Figura 33 – Stralcio della Mappa d'intervista, Progetto autorizzato

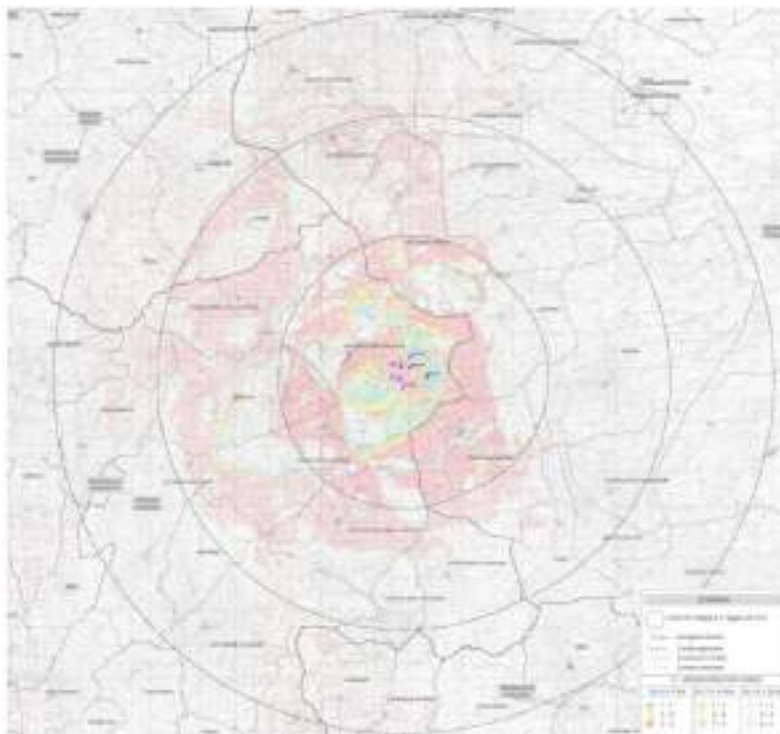
Dall'immagine soprariportata non emergono macro-differenze rispetto allo stato attuale di intervisibilità, in termini di aree da cui l'impianto risulta almeno visibile. Si nota, invece, come ci sono numerose aree dove il numero di aerogeneratori visibili del progetto in esame è inferiore a quello dell'impianto eolico autorizzato. Si consideri, infine, come nel caso dell'intervisibilità del progetto autorizzato, come ci siano numerosi centri abitati dell'area vasta da cui l'impianto risulta completamente non visibile. È il caso di: Tufara, San Marco dei Cavoti, Molinara, San Giorgio la Molara, Casalbore, Ginestra degli Schiavoni, Castelfranco in Miscano, Greci, Faeto, Celle di San Vito, Castelluccio Valmaggiore, Biccari, Alberona, Volturino e Pietramontercovino.

Figura 35 - Stralcio del bilancio di intervisibilità

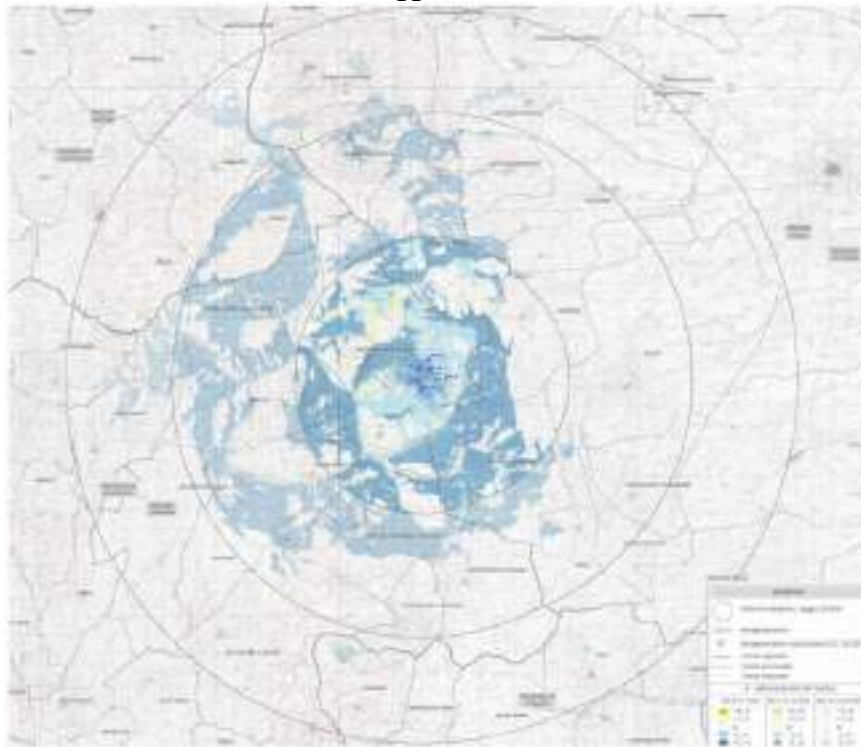
Come emerge dalla figura sopra riportata, vi è una vasta porzione dell'area di intervento (superfici con tonalità del blu) per la quale si evidenzia una diminuzione nel numero di aerogeneratori visibili, correlata proprio alla natura del progetto in esame, che prevede una riduzione del numero di aerogeneratori, con conseguente diminuzione dell'effetto selva. È da evidenziare come questa riduzione si abbia anche in corrispondenza dei centri abitati che sono caratterizzati da una maggiore fruibilità, e quindi considerati più significativi nell'analisi dell'inserimento del progetto nel contesto paesaggistico. Con le tonalità del giallo vengono poi rappresentate le ulteriori aree dalla quali saranno visibili gli aerogeneratori secondo la configurazione di progetto: tali aree risultano aggiuntive rispetto alle condizioni di intervisibilità attualmente previste con l'impianto autorizzato. Tale incremento è dovuto alla maggiore altezza degli aerogeneratori in progetto rispetto a quelli attualmente autorizzati. Si noti, tuttavia, come queste aree siano di estensione ridotta, notevolmente inferiore all'estensione di quelle che evidenziano un beneficio nella riduzione del numero di aerogeneratori, non interessando centri abitati.

In fase di richiesta di integrazioni è stato chiesto di **condurre l'analisi degli impatti cumulativi in modo statico – scegliendo dei punti di belvedere da dove valutare la visibilità dell'impianto e rispetto ai quali devono essere scattate foto, ubicati su cartografia i coni ottici ed indicata la distanza dall'aerogeneratore più vicino - ed in modo dinamico, cioè, muovendosi lungo strade e valutando la visibilità dell'impianto in vari punti di visione.** Il proponente ha riscontrato tale punto riferendo di aver condotto l'analisi di visibilità statica utilizzando i punti di osservazione riportati sull'elaborato 224901_D_D_0427 Visibilità impianto che corrispondono a strade o luoghi panoramici. Tali punti corrispondono ai punti, presenti sulla mappa di intervisibilità, da cui si vedono il maggior numero di aerogeneratori.

Mappa di intervisibilità con opere di progetto

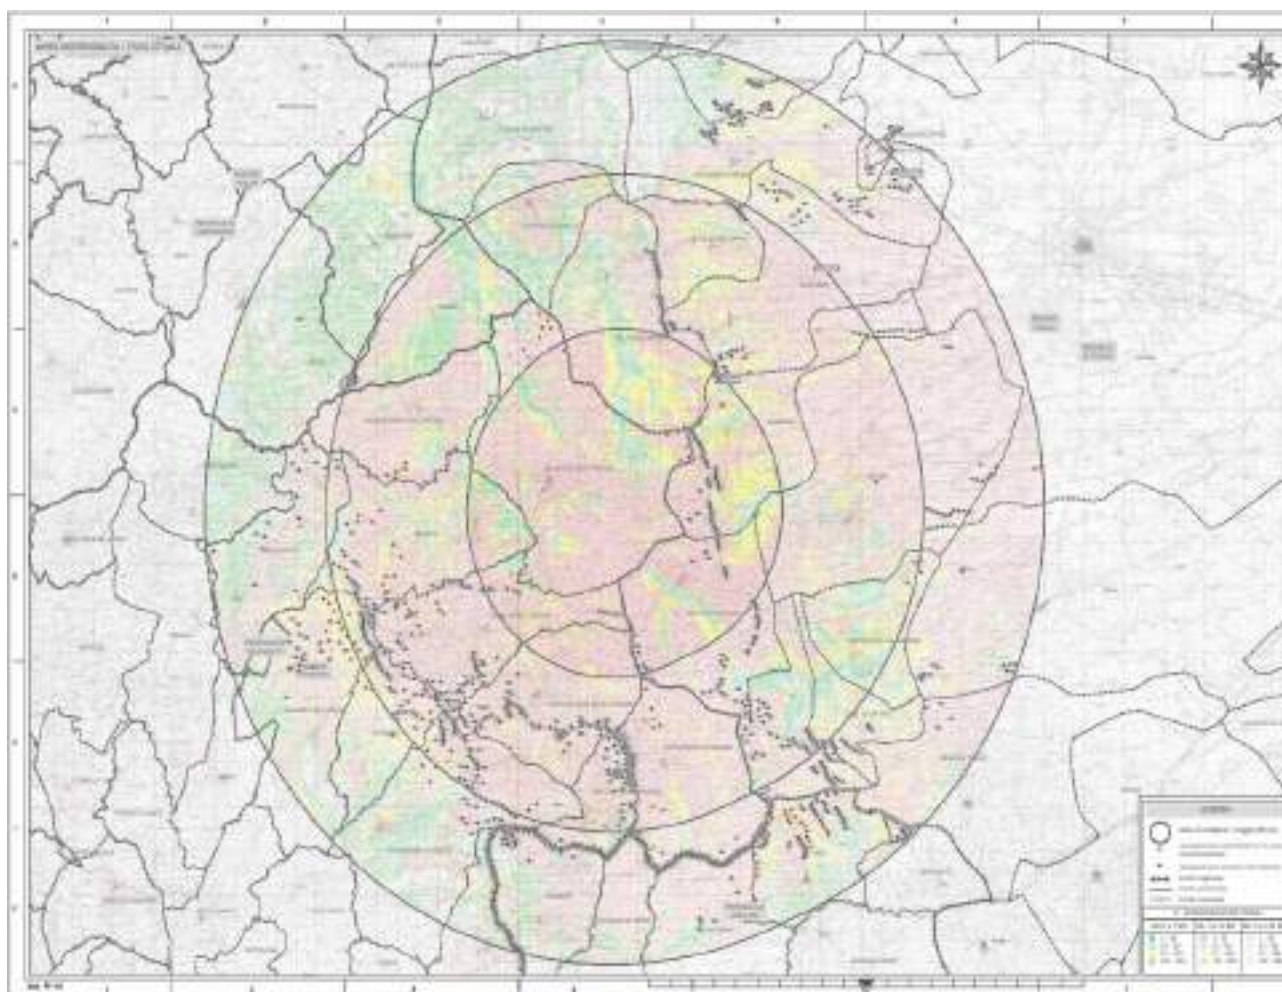
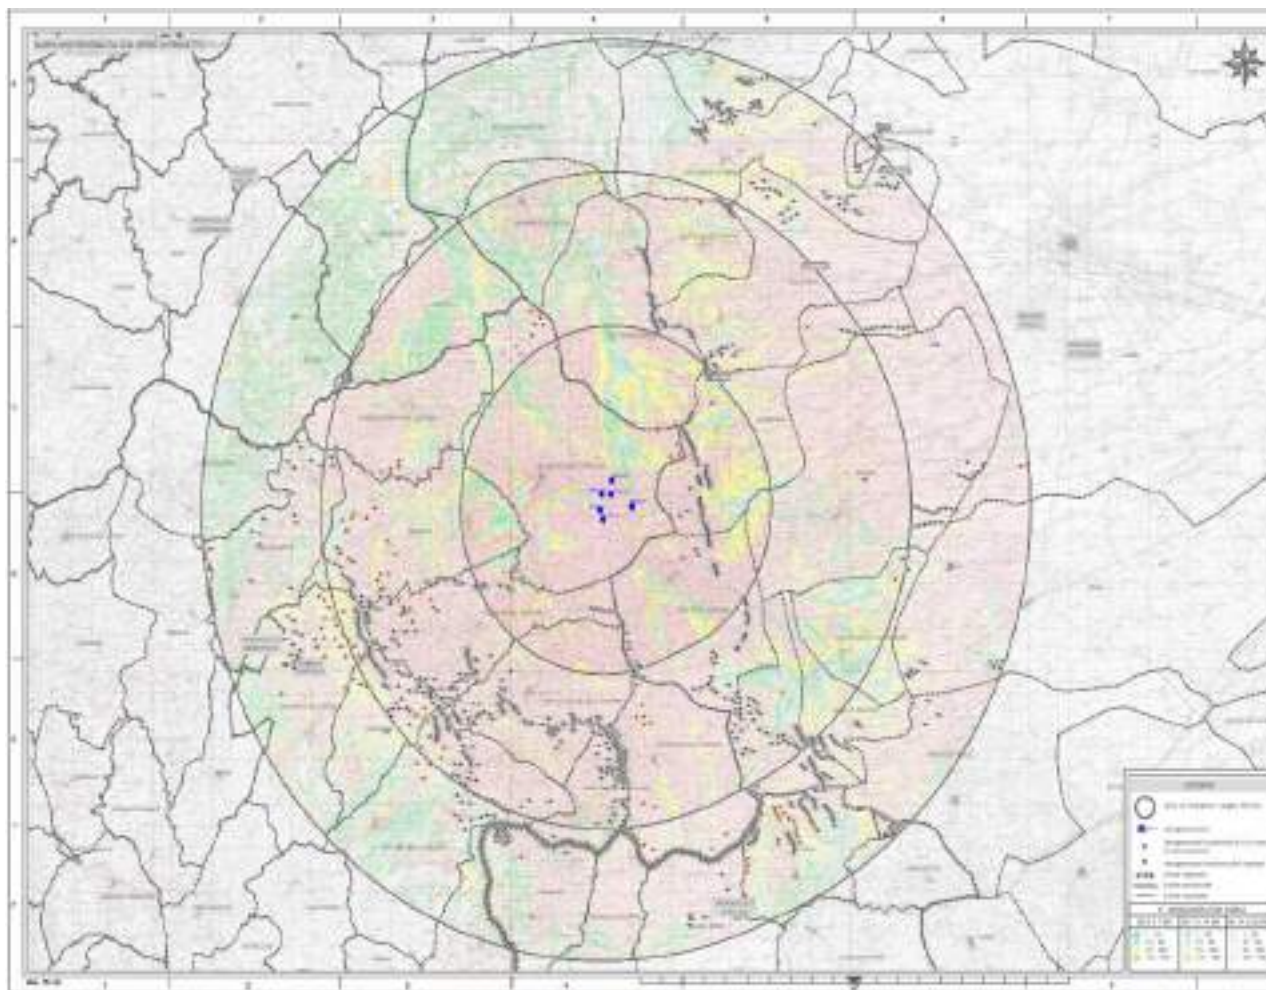
Guardando la mappa d'intervisibilità cumulativa, si nota come il campo di visibilità potenziale del solo impianto di progetto è totalmente assorbito nel campo di visibilità degli altri impianti esistenti. Ciò dimostra che l'iniziativa di progetto non determina un incremento dell'impatto percettivo sostanziale e di forte impegno per il contesto territoriale in cui si inserisce.
